■武庫川河川改修事業他について 以下の図面箇所の課題・整備方針についてお聞かせ下さい。

091023 武庫川流域委員会委員 田村博美

第91回運営委員会資料-3に基づき、県の説明以降10/12に委員他7名で現地を含めてリバーサイド住宅跡地及び生瀬地区改修予定地、宝塚中心市街地左岸武庫川を視察しましたが、その際今後の河川整備を含めて気になる事項がありましたのでいくつか質疑し、県の見解をお聞かせ頂きたいと思っております。

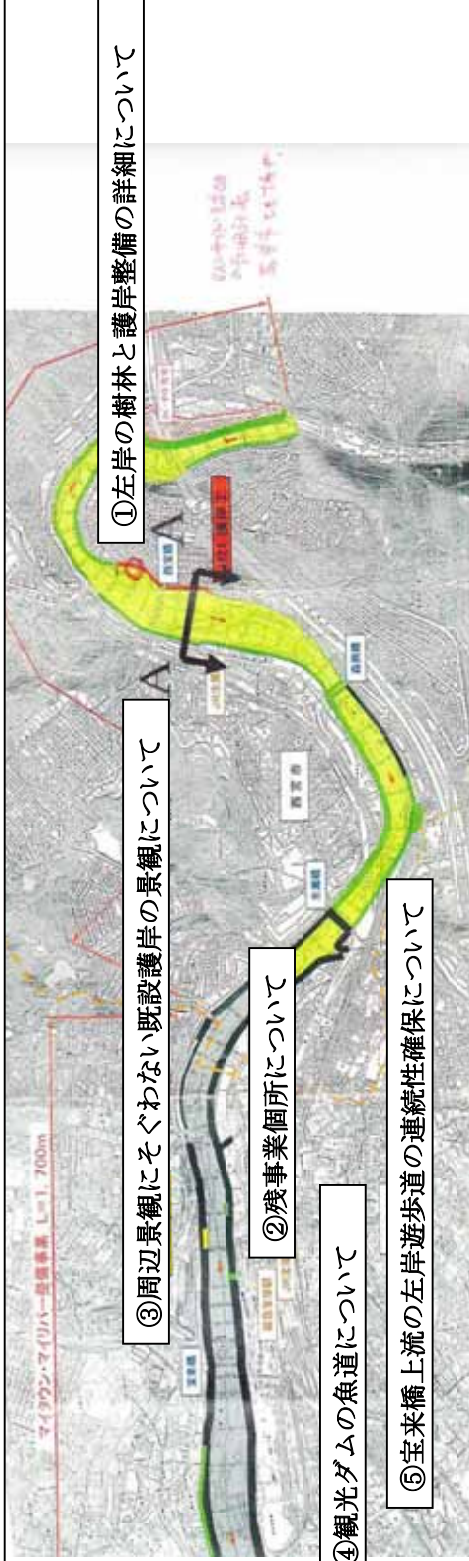
①左岸の樹林と護岸整備の詳細について 現在、左岸自然護岸上に生育している樹林は河畔景観を作り背後の住宅地に対しても適度の緩衝緑地、また河原でのレクリエーションにとっても程よい自然の日陰となっています。改修予定図面ではこの樹林が改修後どのようなものか、また環境配慮型ブロック仕様となっていますがどのようなもので、どの程度効果があるのか教えて下さい。21年度工事となっていますが市民との協議や河原の整備についても教えて下さい。

②残事業箇所について この箇所は図面と現地を比べると岩の自然護岸の箇所と想定されますが、現地を見ると街中で唯一昔の武庫川の面影を残す場所であり、またかろうじてクヌギ（コナラ？）と榊が生育している貴重な場所で、今後との保全すべき箇所と考えますが如何でしょうか。

③周辺景観とそぐわない既設護岸の景観について H16年23号台風後の緊急整備であったとしてもあまりにも見苦しい護岸景観について何らかの対応策が必要と考えますが如何でしょうか。また今後このようなことが発生しないような対策についてのお考えを教えてください。

④観光ダムの魚道について 観光ダムの湛水は時期的には必要な場合もありますが、普段は鴨川のように流れの状態の方が中心市街地の景観と人々の親水という面から良いと考えますが如何でしょうか。また魚道に水が流れていない状態でしたが上下流を移動する魚（とくにアユ）や生物にとっても非常に好ましくと考えますが如何でしょうか。またどこが管理しているのでしょうか。
